경미한 설계변경 안내문

강원도 양양군 양양읍 조산리 생활형숙박시설 신축공사

2025. 12.

▶ 건축공사 경미한(단순) 리스트

▶ 건축NO. 5_발코니 바닥 마감재 변경

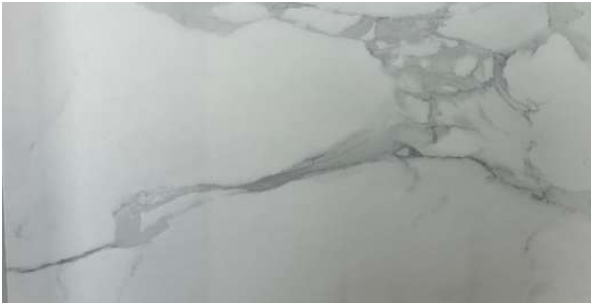
변 경 전	변 경 후
바닥, 300*600 PROFIDO GREY(비바세라믹),수입산	바닥, 300*600 자기질타일(성일요업),국산

▶ 건축NO. 7_주방 벽 마감재 변경

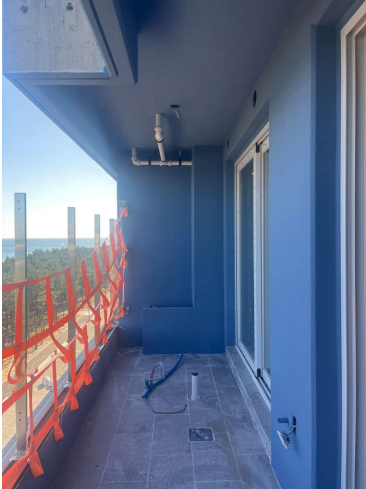
변 경 전	변 경 후
STATUARIO SUPERIOR (1200X2600X6T)-수입산	칼라카타메트(1200X2600X6T)-신흥스톤

▶ 건축NO. 8_주방상판 마감재 변경

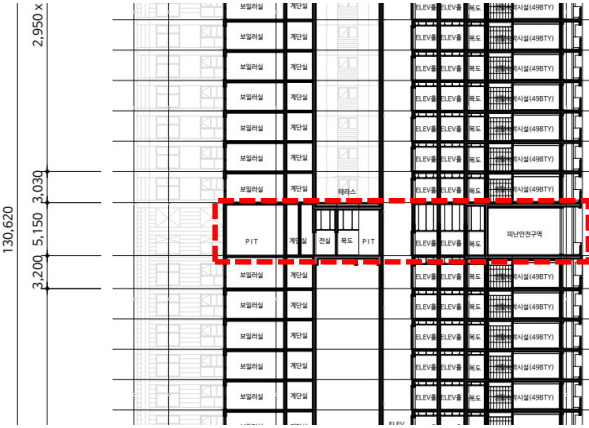
변 경 전	변 경 후
STATUARIO SUPERIOR (1635X3230X12T)-수입산	칼라카타메트(1620X3240X12T)-신흥스톤
